A 94
München – Pocking (A 3)

Neubau
Dorfen – Heldenstein

Planänderung nach § 17 d FStrG
Änderung von Lärm-, Irritations- und
Immissionsschutzwänden sowie des
Fahrbahnbelags

PLANÄNDERUNGSBESCHLUSS

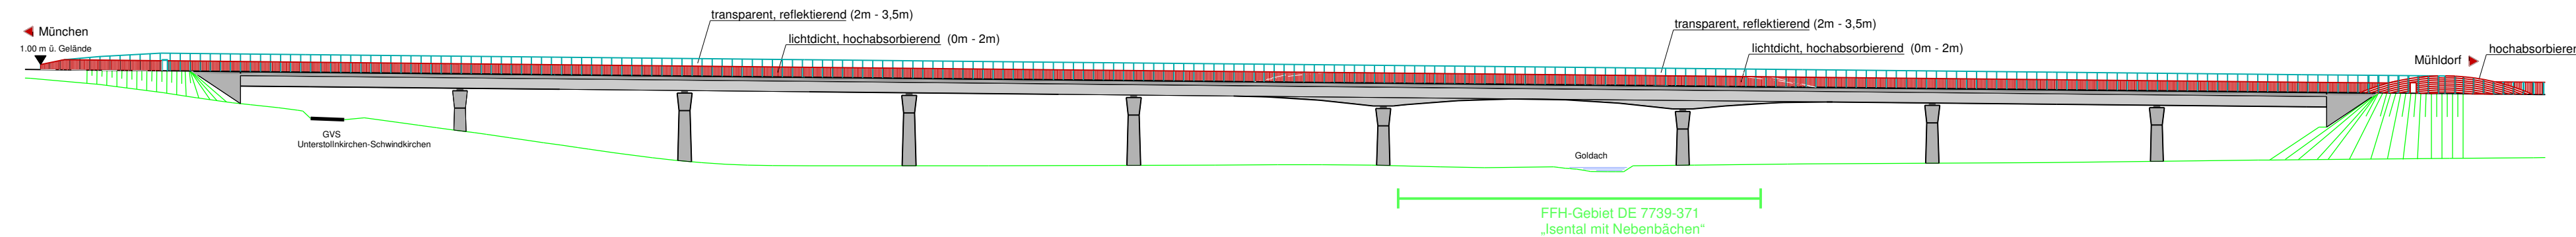
Auf der Brücke über das Goldachtal (K 36/1) kommen an beiden Richtungsfahrbahnen über den planfestgestellten hochabsorbierenden Immissionsschutzwänden (BWV-Nr. 54a) mit einer durchgehenden Höhe von 2,0 m, wie in Anlage 1 dargestellt, reflektierende Immissionsschutzwände zum Einsatz. Um damit verbundene nachteilige schalltechnische Auswirkungen zu vermeiden, werden die Immissionsschutzwände an beiden Richtungsfahrbahnen von der planfestgestellten Höhe von 2,5 m auf 3,5 m erhöht.

absorbierenden, lichtdichten Schutzwänden ausgegangen. Mit der gegenständlichen Planänderung ist vorgesehen, im Bereich der FFH-Gebiets-Querung am Rimbach die unteren 2,0 m der Immissionsschutzwände lichtdicht auszubilden und die oberen Wandanteile transparent zu gestalten (siehe Kap. 1.1 und 2.1 und Anlagen 1 und 2). Außerhalb der FFH-Gebietsabgrenzung und der Übergangsbereiche ist vorgesehen, die unteren 1,2 m der Immissionsschutzwände lichtdicht zu gestalten. An der Brücke über das Goldachtal werden die Immissionsschutzwände auf ganzer Länge der Brücke und damit auch im Bereich der FFH-Gebiets-Querung mit einer Höhe von 2,0 m lichtdicht aufgebaut; die oberen Wandteile werden transparent ausgebildet. Um damit verbundene schalltechnische Auswirkungen zu vermeiden, werden bei der Brücke über das Goldachtal die Wände beidseits von 2,5 m auf 3,5 m erhöht.

K 41/2 - Brücke über das Rimbachtal

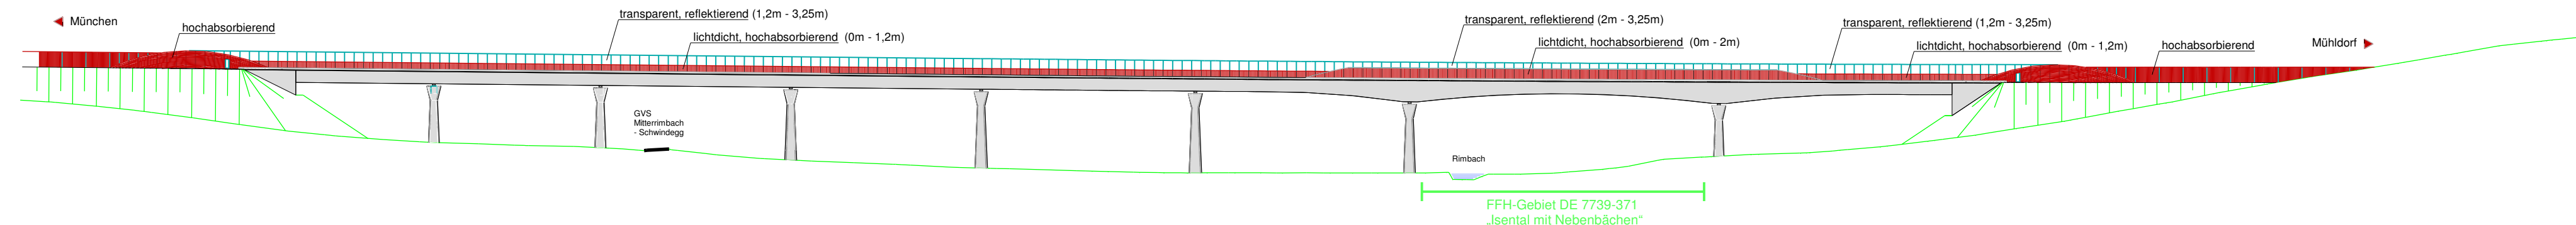
Die in der dargestellten Tabelle aufgeführte Lärm- und Immissionsschutzwand (L+Im) befindet sich an der Fahrbahn in Fahrtrichtung Mühldorf (Fahrbahn A), erstreckt sich in der Planfeststellung als hochabsorbierende Lärm- und Immissionsschutzwand von km 41+400 bis km 42+080, hat im Bauwerksverzeichnis der Planfeststellung die Bauwerksverzeichnisnummer 135 und weist eine Höhe von 3,25 m über der Gradiente der Fahrbahn auf.

Von km 41+400 bis km 41+612 wird die Lärm- und Immissionsschutzwand wie planfestgestellt auf voller Höhe hochabsorbierend ausgeführt. Im Bereich von km 41+612 bis km 41+628 geht die planfestgestellte hochabsorbierende Lärm- und Immissionsschutzwand im Höhenbereich von 1,2 bis 3,25 m über der Gradiente der Fahrbahn in eine reflektierende, transparente Lärm- und Immissionsschutzwand über. Da dieser fließende Übergang im Verlauf der Lärm- und Immissionsschutzwand höhenmäßig nur sehr schwer beschrieben werden kann, ist in der Spalte „Höhe über Gradiente [m]“ der Tabelle der Begriff „Übergang“ angegeben. Dieser fließende Übergang zwischen der hochabsorbierenden, lichtdichten und der reflektierenden, transparenten Lärm- und Immissionsschutzwand ist in der Ansicht von Süden auf die Brücke über das Rimbachtal (K 41/2) in der Anlage 2 zu diesem Erläuterungsbericht nachrichtlich dargestellt.

K 35/2 - Unterführung GVS Unterstollnkirchen - Kaidach

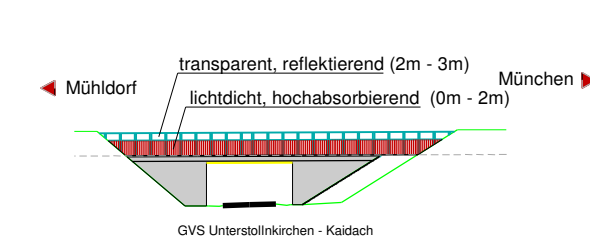
Die in der dargestellten Tabelle aufgeführte Lärmschutzwand (L) befindet sich an der Richtungsfahrbahn München (Fahrbahn B), erstreckt sich in der Planfeststellung als hochabsorbierende Lärmschutzwand im Bereich des Bauwerks von km 35+665 bis km 35+710, hat im Bauwerksverzeichnis der Planfeststellung die Bauwerksverzeichnisnummer 39 und weist eine planfestgestellte Höhe von 3,0 m über der Gradienten der Fahrbahn auf.

Im Rahmen der Planänderung wird im Höhenbereich zwischen 2 und 3 m über der Gradienten der Fahrbahn die planfestgestellte, hochabsorbierende Lärmschutzwand im Bereich des Bauwerks durch einen reflektierenden, transparenten Lärmschutzwandanteil ersetzt. Die Lärmschutzwand erstreckt sich von km 35+655 bis km 35+709.

Im Höhenbereich zwischen 0 und 2 m über der Gradienten der Fahrbahn wird weiterhin wie planfestgestellt über die gesamte Wandlänge eine hochabsorbierende Lärmschutzwand vorgesehen.

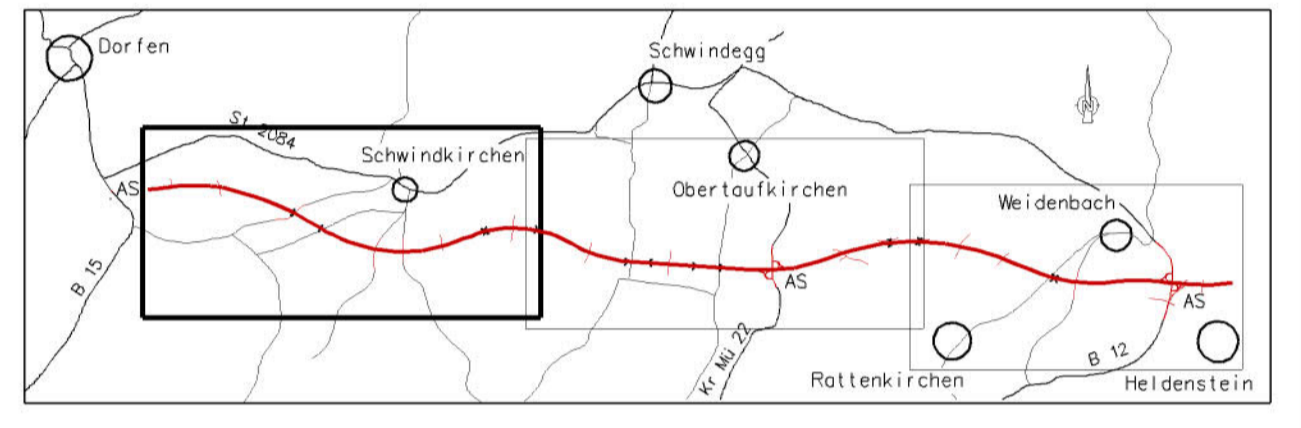
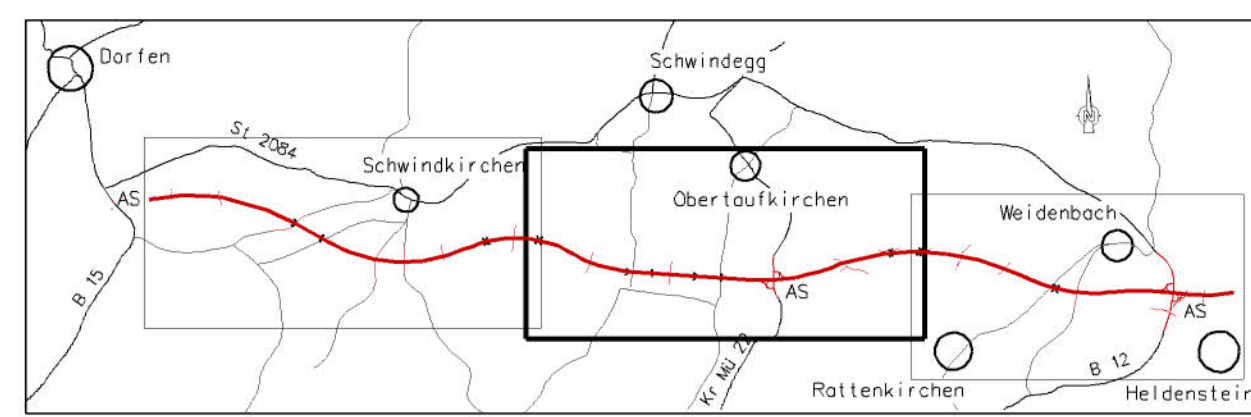
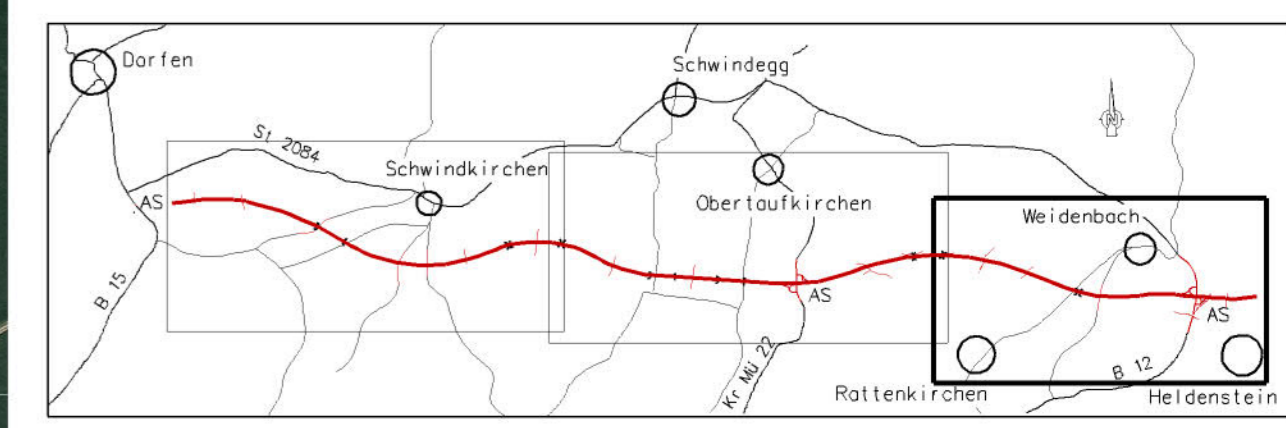
Durch die Anordnung dieses lärmindernden Fahrbahnbelages werden, wie in Unterlage 11E dargestellt, an allen Immissionsorten die Lärmpegel der Planfeststellung gehalten.

Damit wird sichergestellt, dass an allen Immissionsorten, wie in Unterlage 11E dargestellt, die Lärmpegel der Planfeststellung (3. Tektur) unverändert gehalten werden. An vielen Immissionsorten stellen sich Pegelverbesserungen von 1 dB(A) ein (siehe Unterlage 11E).
